Objet : Demande d'accès n° 2004 60747- Réponse.

CERTIFICAT D'AUTORISATION
Loi sur la qualité de l'environnement
(RLRQ, chapitre Q-2, article 22)

Objet : Remblayage d'une superficie de 1,58 ha de marais et marécages afin de réaliser le projet résidentiel Sandy Beach à Hudson.

RAPPORT D'ANALYSE

Figure 1 : Délimitation des marais, marécages, cours d'eau et des zones de conservation du projet Sandy Beach à Hudson.

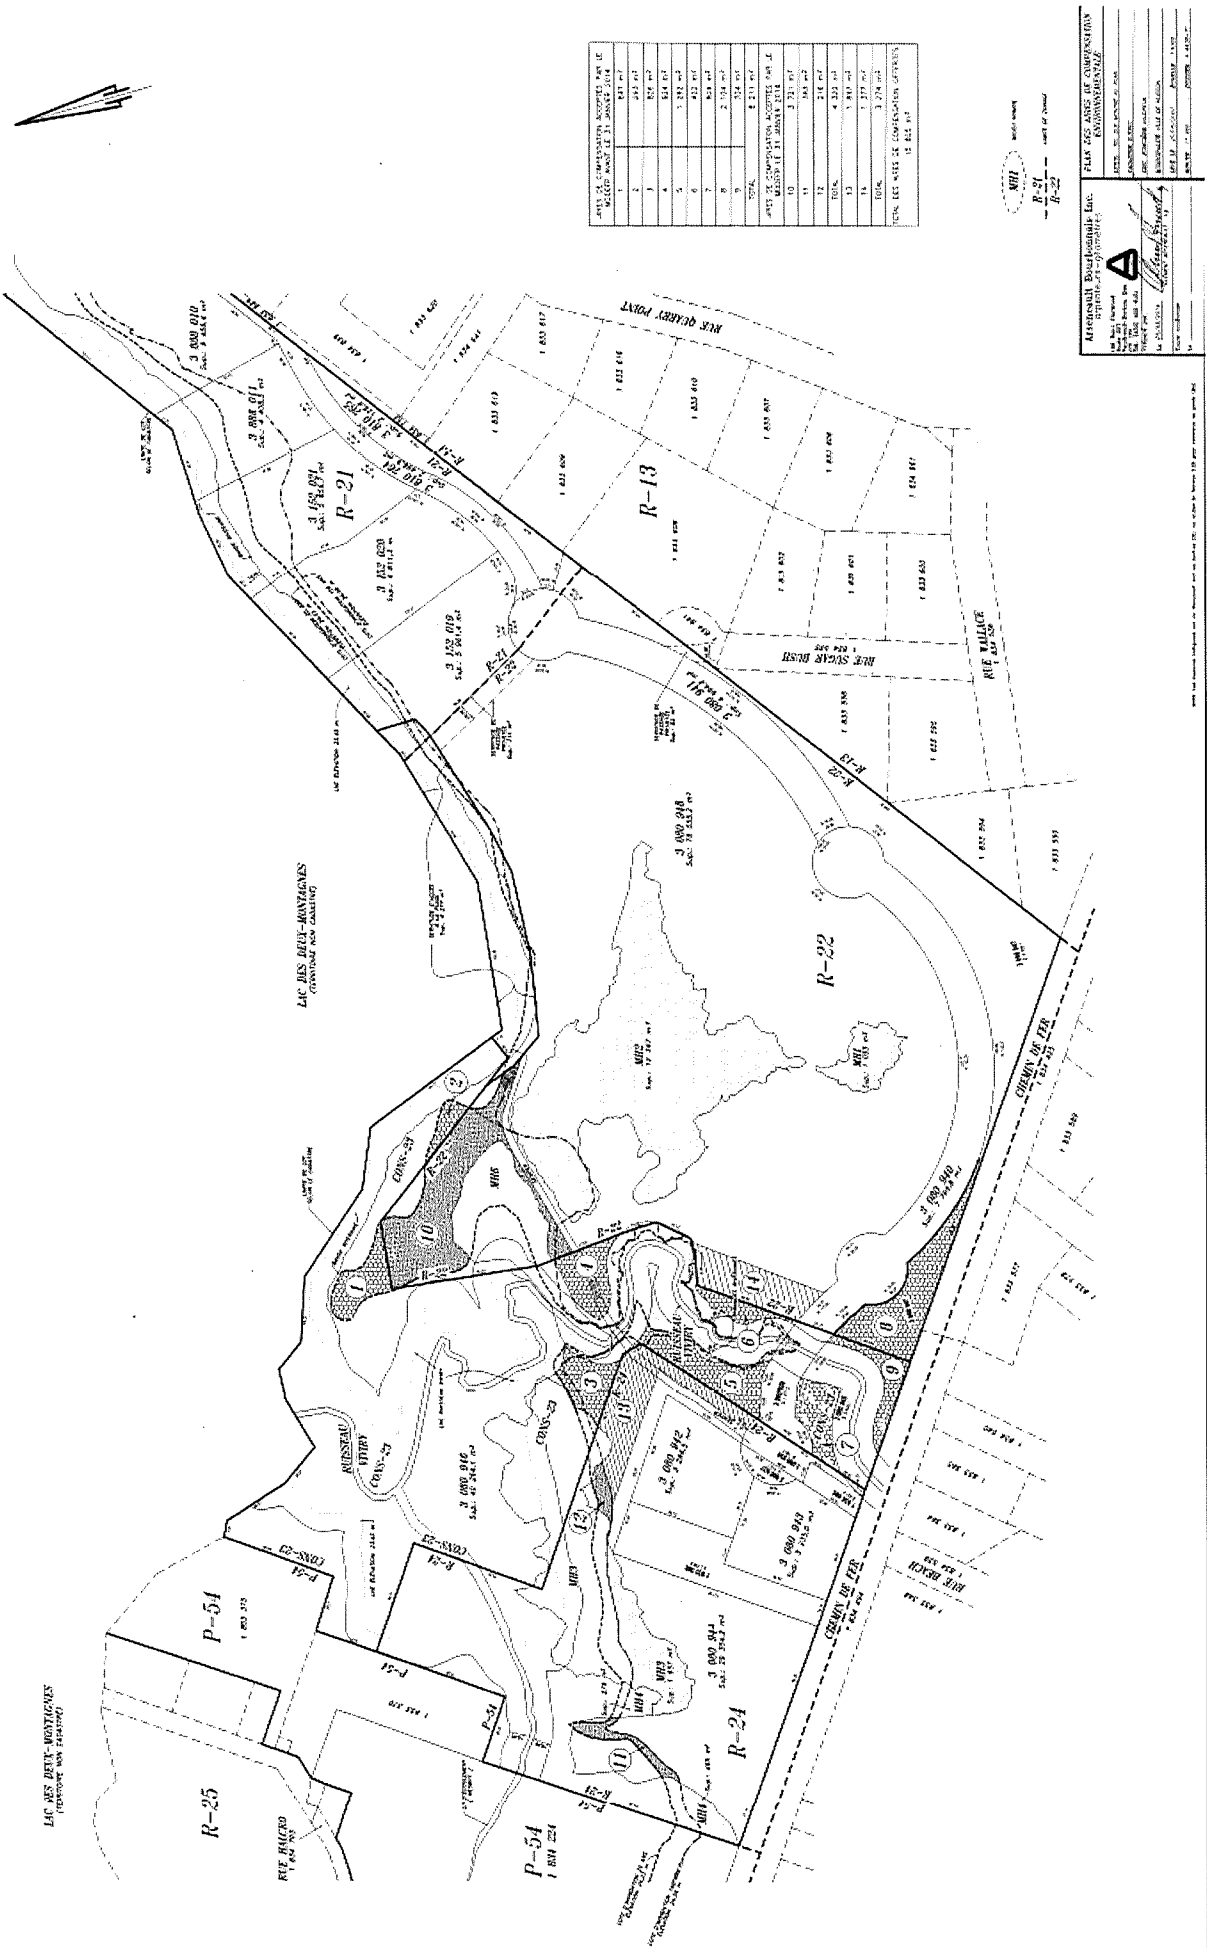
Dans le cadre des échanges, le requérant a modifié sa demande afin d'éviter de remblayer le marécage (MH-6). Le projet final prévoit le remblayage de 1,58 ha de milieux humides. Cette perte de superficie de milieux humides est compensée par la protection de 1,58 ha de milieux terrestres qui forme un écotone au pourtour des milieux humides préservés d'une superficie de 3,53 ha. De plus, la zone de compensation permet d'assurer la protection de l'espace de liberté de la rivière Viviry par la conservation d'une zone de conservation terrestre situé au-delà de la rive minimale de 10 mètres du cours d'eau.

Remblayage partiel d'un marais (MH4 : 0,07 ha) et un marécage (MH3 : 0,17 ha) et remblayage complet de deux marécages (MH1 : 0,1 et MH2 : 1,24 ha) d'une superficie totale de 1,58 ha pour la réalisation du projet résidentiel Sandy Beach à Hudson.

Le secteur faunique du MDDEFP a été consulté. Les principales recommandations de l'avis ont été prises en compte. Toutefois, une superficie de 744 m² de MH4 et d'environ 1500 m² MH2 sera remblayée alors que l'avis faunique recommandait de les conserver.

Le requérant compense la destruction de 1,58 ha de milieux humides par la protection de 1,58 ha de milieux terrestres qui forme un écotone au pourtour des milieux humides préservés et assure une protection de l'espace de liberté de la rivière Viviry. Le requérant s'est engagé, dans un délai de 12 mois à compter de la date d'émission du certificat d'autorisation, à enregistrer un avis de restriction d'utilisation de manière à assurer la protection et la conservation perpétuelle des superficies en compensation.

1. Signature de l'acte notarié d'un avis de restriction d'utilisation des zones de compensation dans un délai maximum de 12 mois à compter de la date d'émission du certificat d'autorisation, conformément à la résolution du 25 février 2014 signée par Hans-K. Muhlegg, président de Nicanco Holdings Inc.
2. Le respect des zones de conservation humides et terrestres sur le site du projet Sandy Beach.
